W-2.464.1.2020. ^M D003
dot.:D003/20

„Budowa zachodniej obwodnicy Grodziska Mazowieckiego w ciągu drogi wojewódzkiej nr 579 odcinek od km 2+209,60 do km 9+560,51” - przewidziane do dofinansowania ze środków EFRR w ramach RPO WM na lata 2014 – 2020 – nr postępowania 003/20

Działając na podstawie art. 38 ust. 1 i 2 oraz ust. 4 ustawy Prawo zamówień publicznych (t.j. Dz. U. z 2019 r., poz. 1843) Mazowiecki Zarząd Dróg Wojewódzkich uprzejmie Państwa informuje, że otrzymał zapytania do Specyfikacji Istotnych Warunków Zamówienia, zwanej dalej SIWZ, na które niniejszym udziela odpowiedzi:

Np. na Rys. 4.1 PRZEKROJE NORMALNE; **przekrój normalny nr 4** :

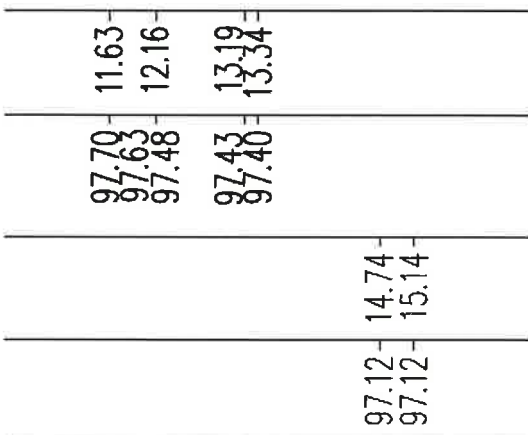
Istnieją niezgodności w rozwiązaniu konstrukcji pierścienia ronda.

Prosimy o ujednoczenie dokumentacji.

Natomiast np. wg 5.4 PRZEKRÓJ POPRZECZNY km 2+900:

Należy zastosować konstrukcję nawierzchni wyspy jak w przekrojach normalnych. Przekroje poprzeczne wykonano prostopadle do osi obwodnicy natomiast przekrój normalny jest pokazany po średnicy ronda (stąd różnice odległości).

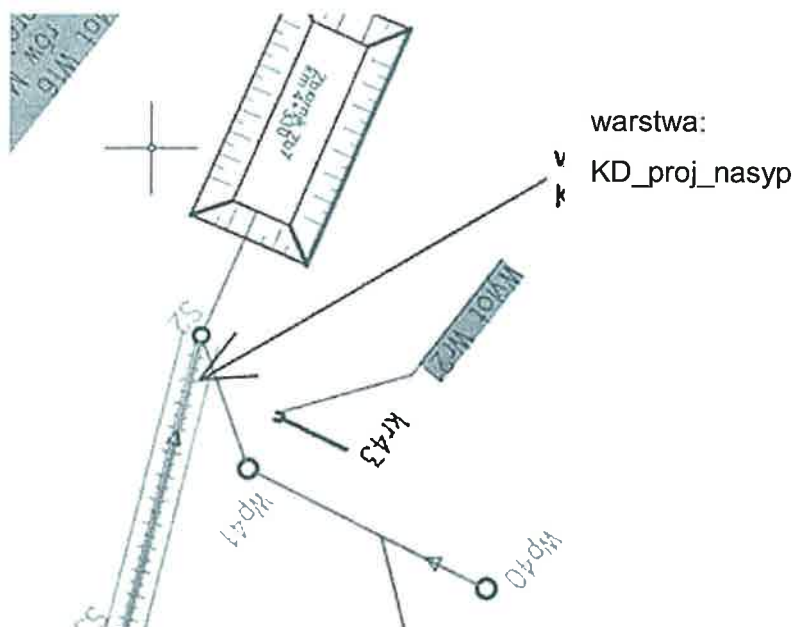
W odpowiedzi z dnia 2020.02.21 Zamawiający udostępnił rewizją 1 załączonej dokumentacji technicznej. Prosimy o potwierdzenie, że przepusty pod zjazdami należy wykonać zgodnie z rysunkiem branży drogowej: „4a_PlanSyt_drogi 10.2019”, a nie „10_przepusty_wyk”. Oba rysunki zawierają te przepusty, jednak przebieg i wymiary z rysunku branży drogowej wydają się być bardziej dopasowane do lokalizacji zjazdów.

Przepusty pod zjazdami należy wykonać zgodnie z rysunkiem branży drogowej.
